НК "ЖИ" Утвърждавам: Генерален директор 	ДЪРЖАВНО ПРЕДПРИЯТИЕ „НАЦИОНАЛНА КОМПАНИЯ ЖЕЛЕЗОПЪТНА ИНФРАСТРУКТУРА” ИЗМЕНЕНИЕ № 1 НА ТЕХНИЧЕСКАТА СПЕЦИФИКАЦИЯ ЕЛЕМЕНТИ ПЛАСТМАСОВИ ЗА ИЗОЛИРАНИ НАСТАВИ ЗА РЕЛСИ ТИП 49 kg/m	ТС – ЖИ 014-2009
--	---	--------------------------------

PLASTIC ELEMENTS OF ISOLATED JOINTS FOR 49 kg/m RAIL TYPE

ИЗМЕНЕНИЕ №1

Профилна пластмасова накладка с три отвора
за фрезовани бръзки с шест отвора

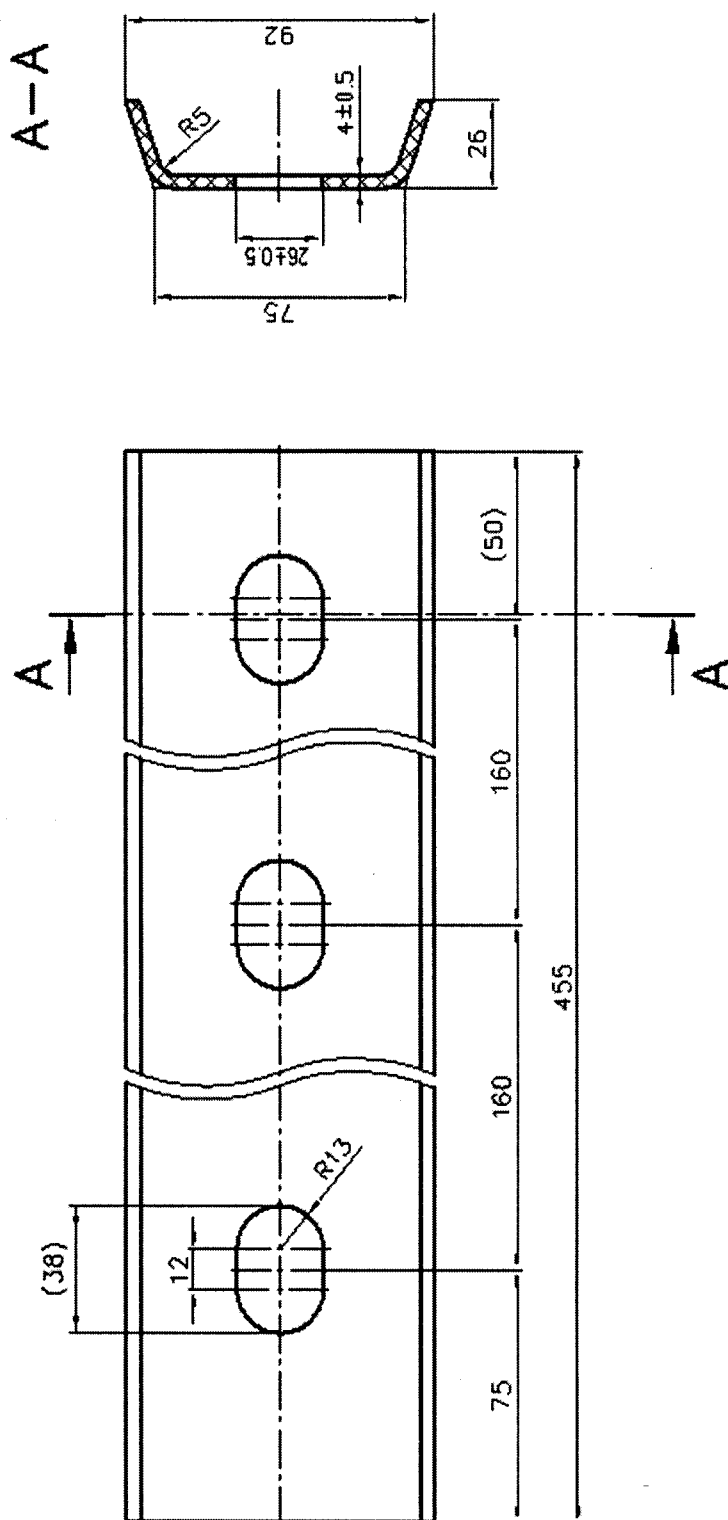
На фиг.3 размерите 160 стават 165.

Профилна пластмасова накладка с три отбора за пълностенни връзки с шест отбора

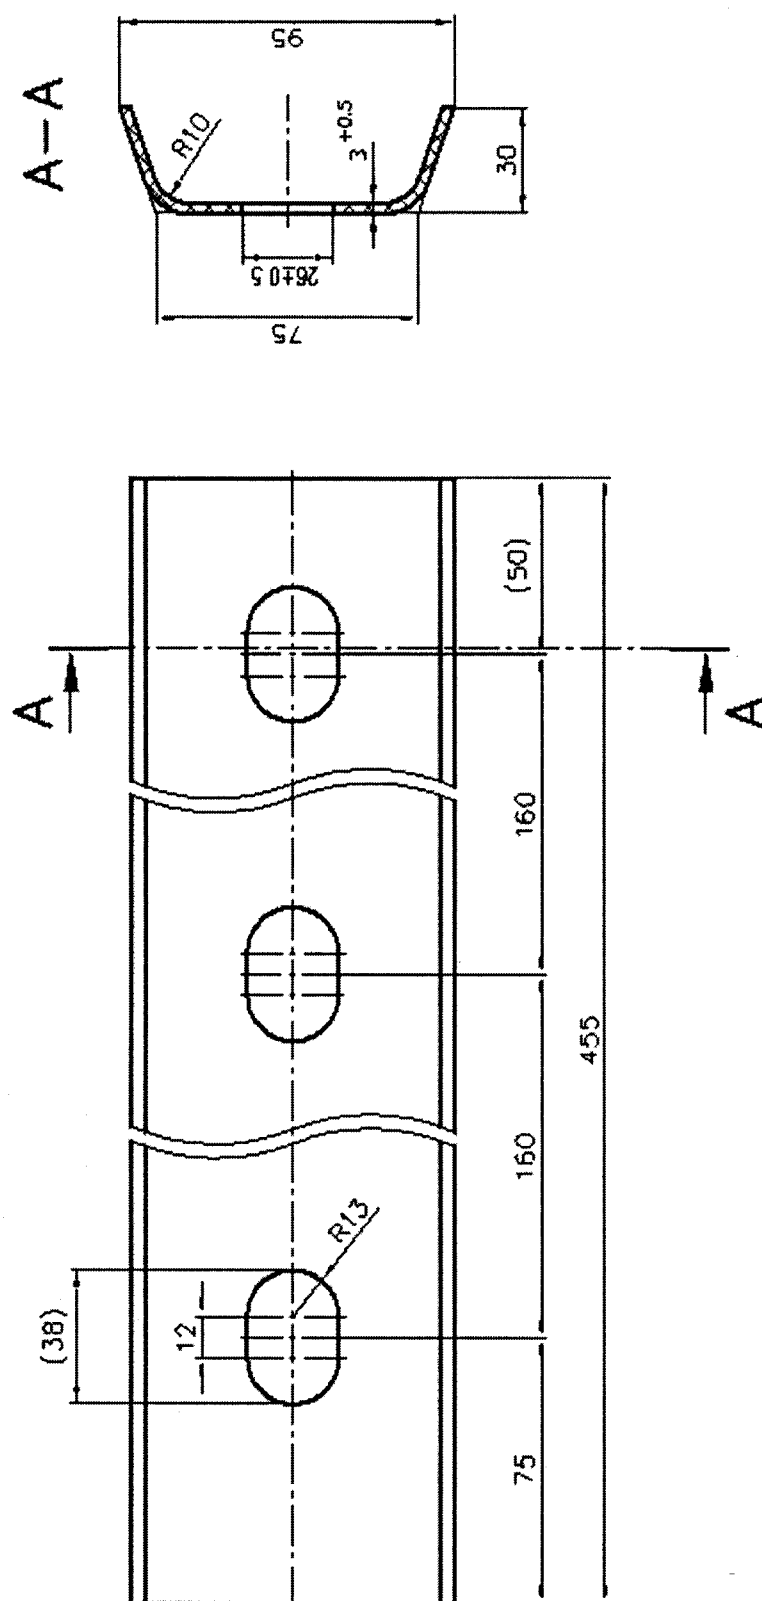
На фиг.5 размерите 160 стават 165.

Фиг. 8

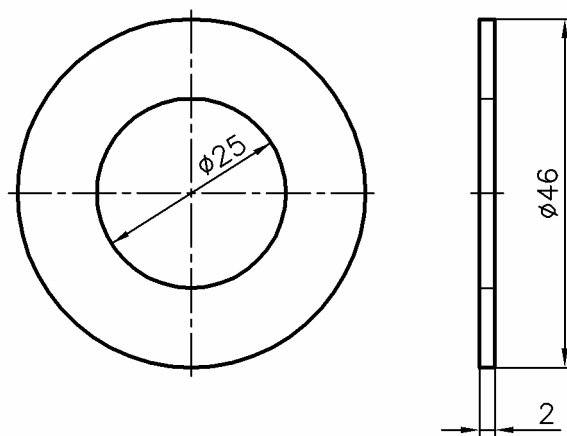
Добавя се нова фигура 8, както следва

Стомана за производство на шайбата е S235JR, съгласно БДС EN 10025-1:2005
